# 정기(기동점검) 점검 결과보고

## (올림픽대로~여의도간 진입램프 설치공사)

- 점검일시 : 2018.01.11 (목)
- 점검결과
- ◆ 점검자 : 한종수,홍민철

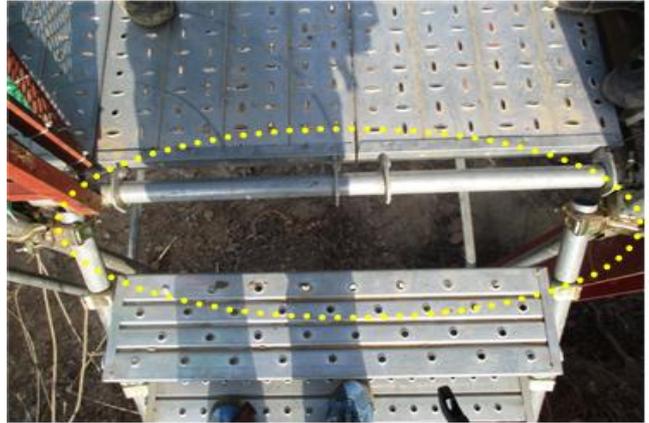
○ 중량물취급 안전(토목부)

- 올림픽대로 김포방향 이동식 크레인의 후크에 설치된 해지장치가 훼손되어 있으니 교환하기 바람

※ 산업안전보건기준에 관한 규칙 제149조(해지장치의 사용)
